【別紙】防波壁等における設計方針の変更について（概要） 1 / 2
～基準津波（T.P.+25.2m）に対する津波防護方針について～

防波壁等における設計方針の変更について（概要） 2 / 2

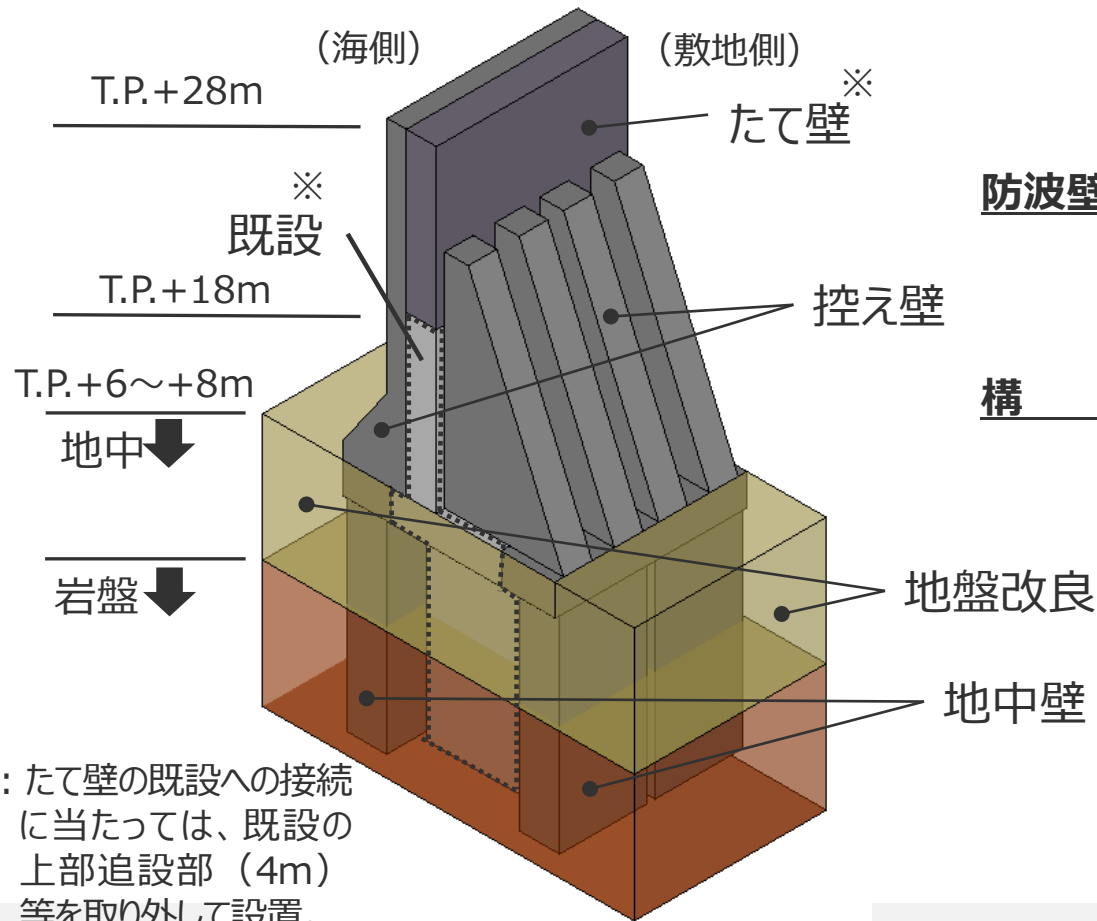
新規制基準に基づき、基準津波（T.P.+25.2m）に対し、津波防護施設（防波壁等）により、遡上波を地上部から到達または流入させない設計（ドライサイト）と致します。

防波壁は、高さT.P.+22mの既設防波壁を高さT.P.+28mへとかさ上げし、一層堅牢な構造となるよう設計方針を変更します。

防波壁高さ：T.P.+28m

（基準津波及び耐津波設計方針に係る審査ガイドを踏まえ、潮位のばらつき等も検討して設定）

構造：たて壁を海側・敷地側の控え壁で支え、これらを岩盤に根入れした地中壁で支持するとともに、更に地中壁周辺を地盤改良することで、津波波力や地震力に対し十分に耐える構造とします。

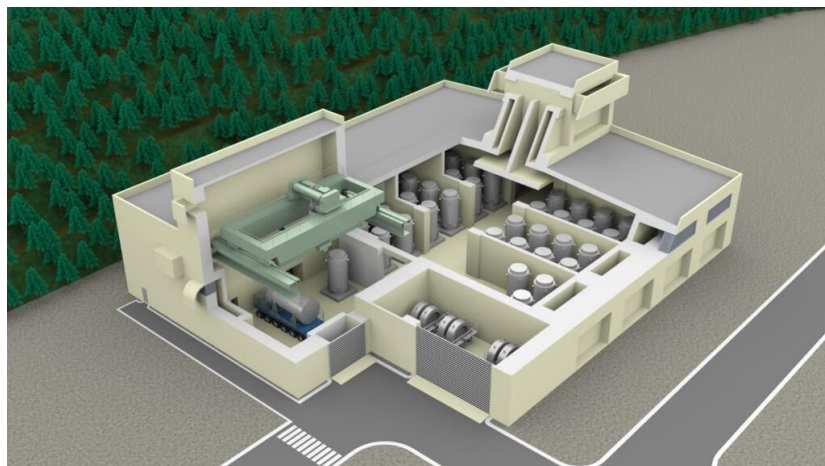
審査ガイドの制定およびこれまでの審査での議論を踏まえ、使用済燃料乾式貯蔵施設の設計方針を変更します。

建屋

半地下式 ⇒ 地上式

使用済燃料の貯蔵容量

約400トン・ウラン ⇒ 約800トン・ウラン
